Decreto del Segretario Generale n. 810 del 6 agosto 2021

Oggetto: *Piano Stralcio per l'Assetto Idrogeologico (PSAI) - "Rischio Idraulico" dell'ex AdB regionale della Campania Centrale - Adozione proposta di ripermetrazione e classificazione relativo ad ambito territoriale del Comune di Solofra (AV).*

AGGIORNAMENTO AL PIANO STRALCIO DI ASSETTO IDROGEOLOGICO

Comune di Solofra (AV)

PERIMETRAZIONE PROPOSTA

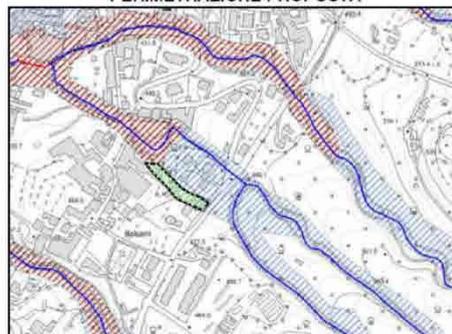
In ragione dei risultati ottenuti, viene proposta la riclassificazione delle aree a valle della Panoramica Turci ed in sinistra idraulica del tracciato "effettivo" del corso d'acqua a pericolosità bassa (P1).

Tanto in considerazione del fatto che, attesa la morfologia dei luoghi, gli eventuali volumi liquidi e/o solido liquidi non contenuti in alveo - che, comunque, esonderebbero a monte dell'opera idraulica di attraversamento - si muoverebbero verso le aree ubicate in destra idraulica all'incisione, ovvero, dalla parte opposta rispetto all'immobile della richiedente.

Valutazioni	
<p>Tutto quanto premesso e considerato, si ritiene lo studio di approfondimento effettuato utile a riclassificare le aree di interesse nel senso proposto. Si rileva, tuttavia, l'esigenza di un più corretto raccordo - tanto nelle forme quanto nei livelli di pericolosità - tra l'attuale perimetrazione e quella proposta, anche in considerazione delle modifiche al reticolo idrografico di riferimento che andranno, in ogni caso, importate nelle mappe definitive. A tal riguardo, si ritengono gli elementi acquisiti in sede istruttoria sufficienti a procedere - d'ufficio - alle suddette integrazioni. Sempre d'ufficio si ritiene di poter dare seguito, all'esito della modifica definitiva, all'aggiornamento della corrispondente carta del rischio idraulico.</p> <p>Si riportano a seguire le elaborazioni operate - d'ufficio - della STO, ai fini del recepimento della proposta di variante, consistenti, nell'ordine, in:</p> <ul style="list-style-type: none"> • correzione del percorso dell'incisione e modifica del layer "idrografia" del PSAI (tratto in blu "spesso") • conseguente rielaborazione e raccordo della pericolosità idraulica, su base morfologica • implementazione della carta del rischio, a partire dal valore esposto PSAI
